Ing. Geólogo  
Sandra Karina Velásquez López  
Jefe del Departamento de Control Minero  
Presente.

**ASUNTO:** Informe del Resultado de la Inspección Técnica al Derecho Minero ESCOBAL, la cual se llevó a cabo los días 02 al 06 de diciembre de 2013, de acuerdo a la programación establecida.

<b>DERECHO MINERO:</b>	ESCOBAL
<b>EXPEDIENTE:</b>	LEXT-015-11
<b>TITULAR:</b>	Minera San Rafael, S.A.
<b>ÁREA:</b>	19.99500 Km <sup>2</sup>
<b>MINERALES Y/O ROCAS AUTORIZADAS:</b>	Oro, Plata, Níquel, Cobalto, Cromo, Cobre, Plomo, Zinc, Antimonio y Tierras raras.
<b>SITUACIÓN:</b>	Activa
<b>DEPARTAMENTO/MUNICIPIO:</b>	Santa Rosa / San Rafael Las Flores
<b>FECHA DE INICIO:</b>	04/04/2013
<b>FECHA DE VENCIMIENTO:</b>	03/04/2038
<b>PRÓRROGAS:</b>	Ninguna

Imagen 07. Cable de los microretardos.

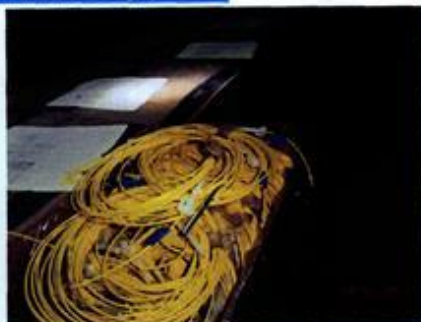
En la zona donde almacenan las partes eléctricas requiere de mayor ventilación, ya que al momento de entrar se observó la falta de aire fresco.

Así mismo, en esta zona no se pueden estacionar ningún tipo de vehículos dentro del polvorín, ya que una chispa o falla eléctrica al momento del encendido puede ocasionar accidentes lamentables.

No se permite por normas de seguridad que existan elementos que puedan ocasionar chispas cerca de elementos explosivos y sin embargo lo están haciendo y es responsabilidad de seguridad minera esta anomalía.

5. Dentro del polvorín no se pueden estacionar ningún tipo de vehículos, ya que una chispa o falla eléctrica al momento del encendido puede ocasionar incidentes, se recomienda mantener un control estricto de seguridad minera en el área ya que en la misma se encuentran materiales de alto impacto.

Imagen 66. Derrame de diésel en el suelo del taller de generación eléctrica.

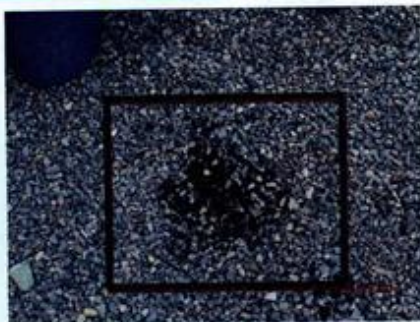
Se encontró un derrame de combustible (diésel) cercano al área de almacenamiento del mismo, dicho derrame fue tratado por personal de APR, se retiró el piedrín y la capa de suelo donde fue encontrado el derrame.

11. La generación eléctrica trabaja sin mayores inconvenientes, se debe tener mejor control sobre los posibles derrames y el tiempo de tratamiento de los mismos.
